Dokumentnummer: 22/1083-2

Uttale til søknad om statleg tilskot til utbygging av Utbjoa tømmerkai

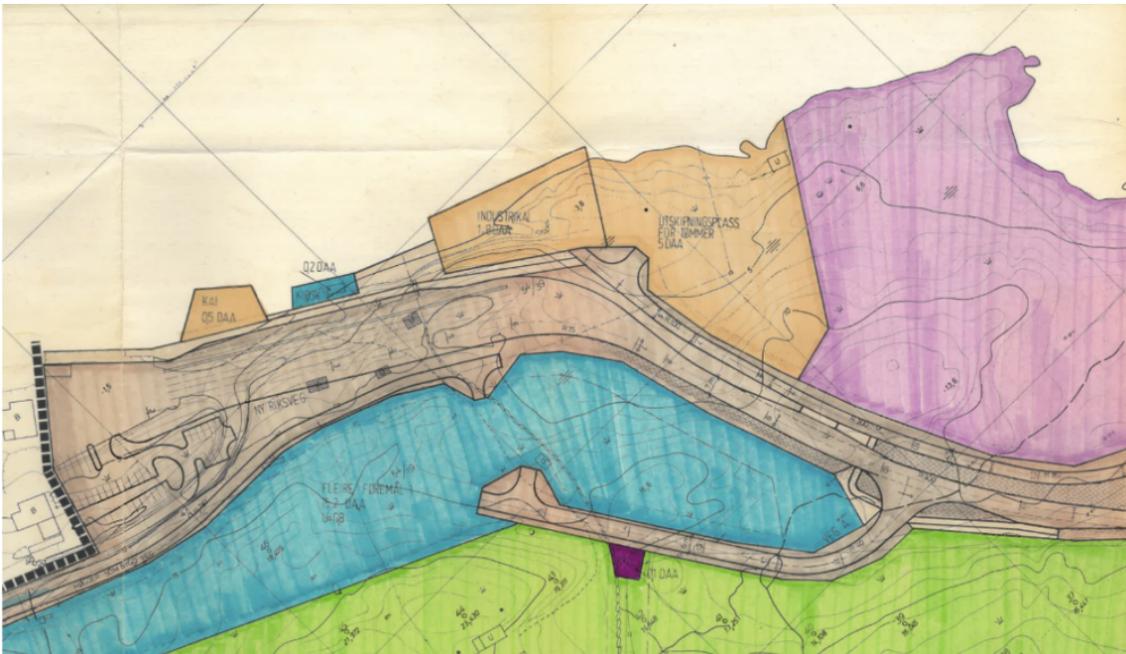
Utbjoa tømmerkai stod ferdig utbygd i 1985. Det digitale plankartet viser i dag at tømmerkaien ligg utanfor regulert område, men det opphavelge plankartet viser og at det er regulert noko ut i sjø. Det må gjerast ei vurdering knytt til om utvidinga av kaien vil krevje ei reguleringsendring for å få på plass omsøkte utviding. Intensjonen i vedteken reguleringsplan og bygging av tømmerkai allereie i 1985 viser at område er sett av til tømmerkai og utskipping.

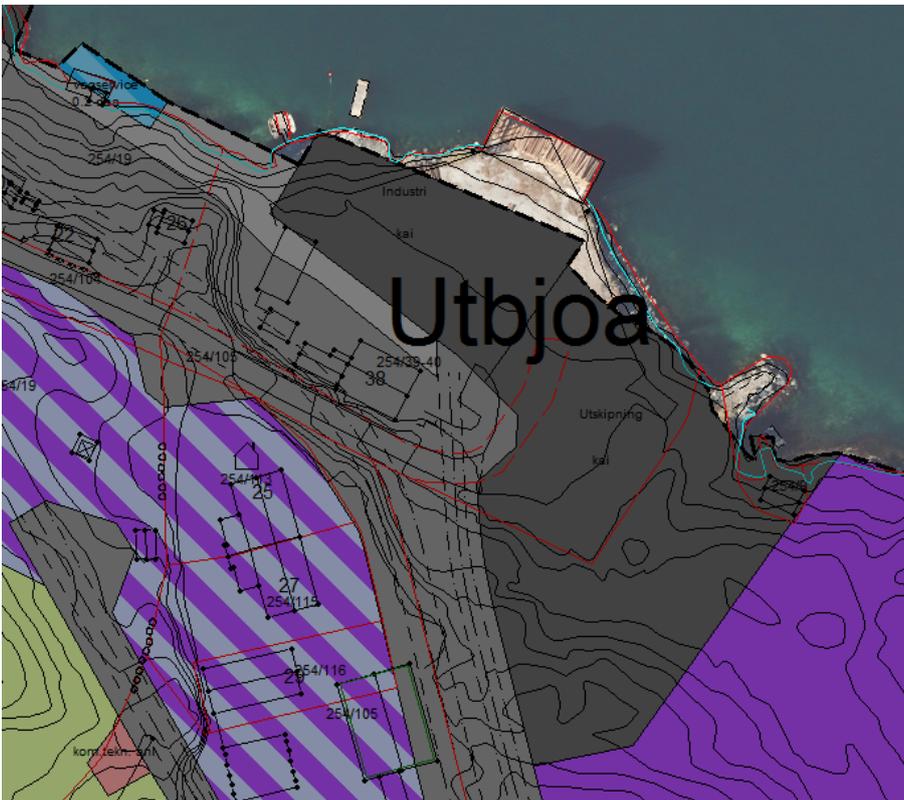
Området tømmerkaien ligg på er regulert til offentleg trafikkområde, kai og utskipping, i Reguleringsplan for Utbjoa, vedteken i 1981. I originalt plankart viser det at det kan byggast ut i sjø.

Ytre del av tømmerkaien ligg i dag utanfor planområdet slik planen er digitalisert inn i det digitale kartet, som vist på bilete under. Det må gjerast ei vurdering om utvidinga krevjar at planen endrast.

Grunneigar Vindafjord skogeigarlag ynskjer å utvide eksisterande tømmerkai på 30 meter til totalt 55 meter. Kommunen ønskjer gjerne eit møte med Vindafjord skogeigarlag der skisser for ny tømmerkai og utskipningskai blir lagt fram. Før Vindafjord kommune kan ta imot ein søknad om utviding av eksisterande kaiområde må det avklarast om Vindafjord Skogeigarlag først må søke om endring/utviding av reguleringsplanen. I samband me søknad/reguleringsendring må det gjennomførast støvvurderingar.
